DODATEK Č. 1

**„Návštěvnické středisko NPP Hodonínská Důbrava – Dům přírody Hodonínské Důbravy –
rekonstrukce objektu centra ekologické výchovy – PS 02 - INTERIÉR“**

Z M Ě N O V Ý L I S T

„Úpravy v průběhu realizace interiéru“

vybavení interiéru půdorys 1.np_m1/100_1

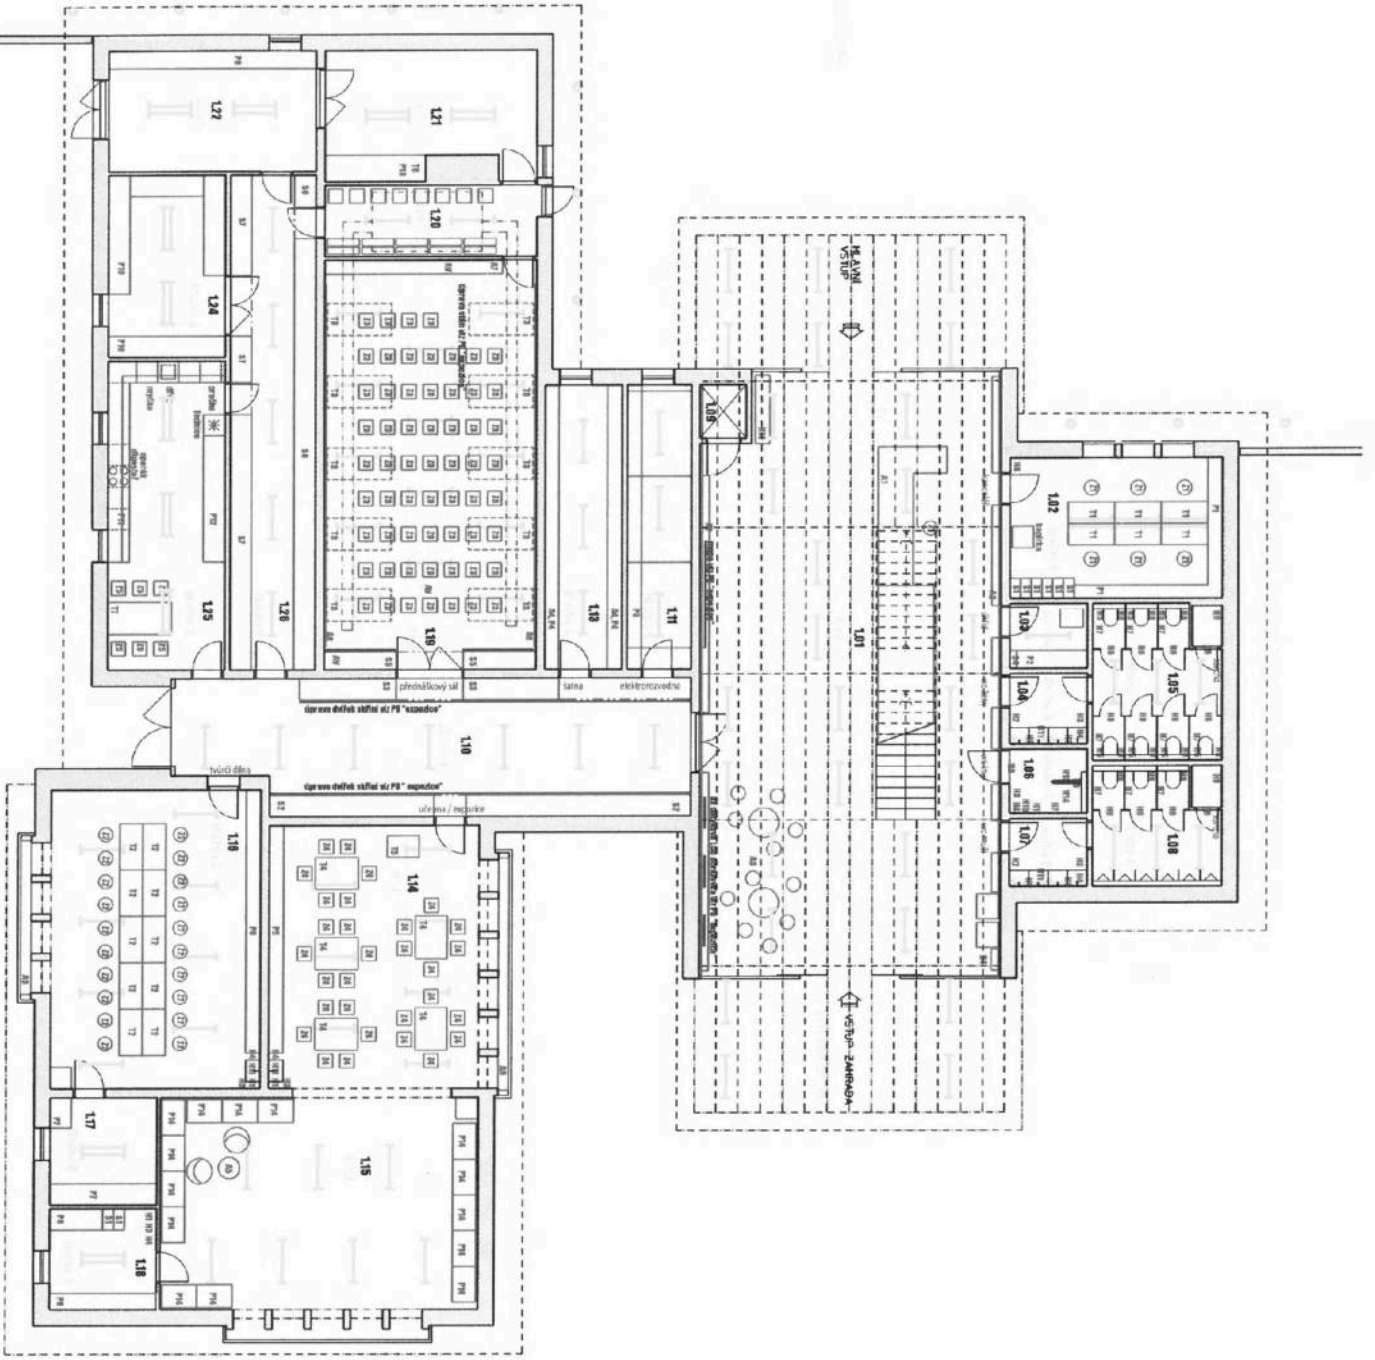
V soupisu prací bylo původně počítáno se špalky k sezení s nízkými konferenčními stolky (A/3).

Dodány byly dubové sedačky (přírodní dřevo speciálně vybrané) kulaté stoly s podnoží z přírodního dřeva, opatřené kříži pro stabilitu stolu a uchycení 2 stolových kulatých desek z dubové spárovky 40 mm průměr 1000 mm.

Akustické závěsy (A/8) byly zrušeny. (viz vyjádření projektanta).

V soupisu prací při VZ byly chybně vykázaný 3 ks kancelářských stolů s kontejnery (T/1). Skutečně byly dodány v souladu s výkresovou dokumentací 4 ks kancelářských stolů s kontejnery.

Z provozních důvodů nastala nutnost koupit jednu kancelářskou židli (Z/1) navíc. Jedná se o požadavek investora.

Dle požadavku projektanta bylo dohodnuto, že kovovou část polic nahradíme laminátovou s háčky pro sjednocení interiéru.

Ocelové lanko u regálů (P/5, P/6) bude po dohodě s architektem nahrazeno závitovými tyčemi s matkami. Ke změně technologie došlo z důvodu stávajících heraklitových příček, které by neudržely zavěšení polic (150 kg zátěž).

U kuchyňské linky nutno provést úpravy skříněk dle požadavku vodoinstalace a elektroinstalace (P/11). Kovové regály (P/12) budou nahrazeny laminátovými. Sklokeramická varná deska bude dle požadavku architekta zaměněna za nerezovou plynovou.

U těchto položek došlo po dohodě s architektem ke změně technologie z důvodu snížení stropu. Snížení stropu neumožňuje vyrobit sestavy dle výkresové dokumentace. Typizované skříně a nástavce budou nahrazeny atypickými skříněmi. Z důvodu montáže (postavení skříně) musí být skříně ukončeny záslepkami výšky 100 mm a více. Po namontování vypínačů budou upraveny i obklady skříní na sílu 20 mm. Výsledkem uvedené změny jsou méněpráce: 14 000,- Kč

V audiovizuálním sále dojde u skříňové sestavy (S/5) k úpravám dle zaměření, elektroinstalace a vzducho-techniky, k úpravám šířek skříní, obkladů a nástavců. Do skříně s elektro vybavením budou na přání dodavatele expozice odvrtny větrací mřížky.

Pro elektrické osoušeče rukou (H/2) nebyla v PD připravena elektroinstalace. Z toho důvodu nemohly být osoušeče namontovány a výrobky byly vráceny. Pro osoušení rukou budou použity pouze papírové utěrky v zásobnících, které jsou součástí PD.

Dle požadavku architekta bude navíc provedeno obložení okna v šatně (místn. č. 1.13), ostění vchodu z chodby (místn. č. 1.10) do místnosti 1.01 a ostění u výtahu v přízemí. Celkem se jedná o 3 m².
